Van: [redacted]
Verzonden: vrijdag 25 september 2020 14:33
Aan: [redacted]
CC: [redacted]
Onderwerp: RE: Grimburgwal deelopdracht opmerkingen mobilisatie en demobilisatie

Onderbouwing toegevoegde besteksposten GBW0104

Aanbrengen houten damwanden 6 m (indicatief)

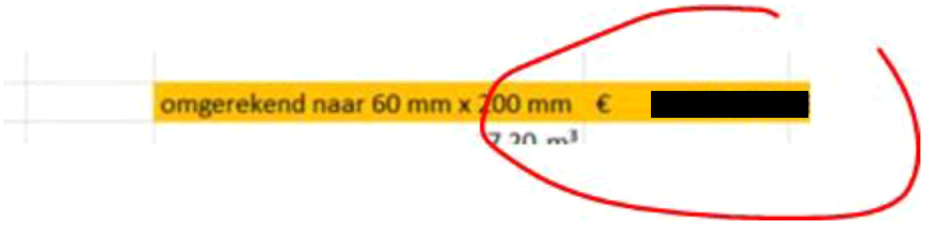
Hoi [redacted],
Dit maakt wel degelijk iets uit!
Verschil is meer dan [redacted]

Hoezo prolock?
Ben ik iets aan het beoordelen dat toch niet gaat gebeuren?
Met vriendelijke groet,

Voor 20 meter maakt dit op het geheel toch niet zoveel uit. En gaat ons bestek niet uit van 6cm dikke planken.

Tevens wordt het waarschijnlijk toch uitgevoerd in prolock. Hoor ik vandaag ws van ons techn team.

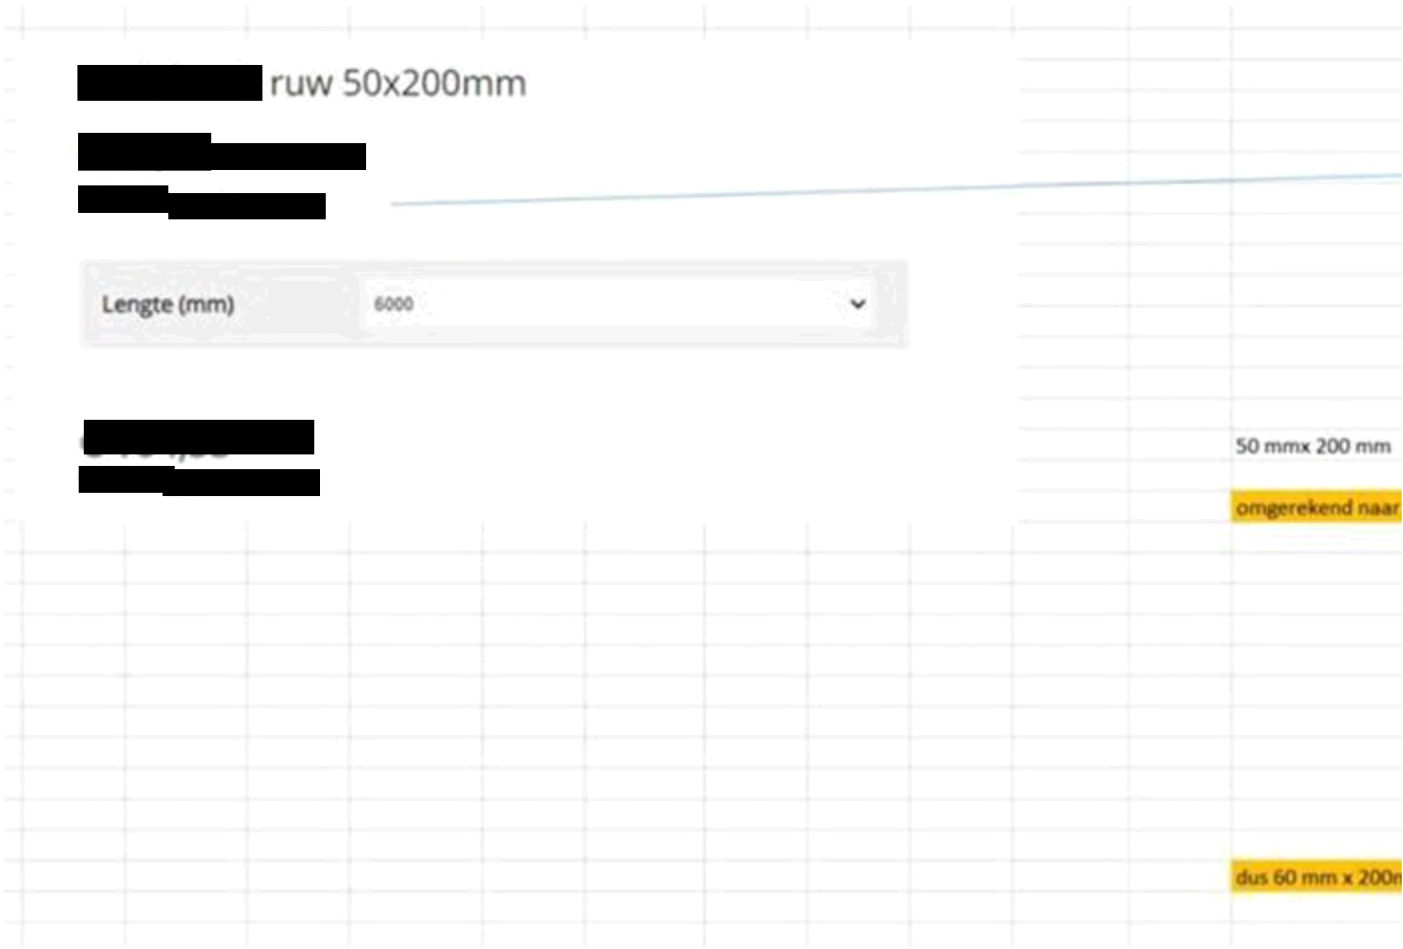
Oke dan kan de onderbouwing wel kloppen,
Echter de prijs voor het hout is te hoog.

Even wat uitgezocht :
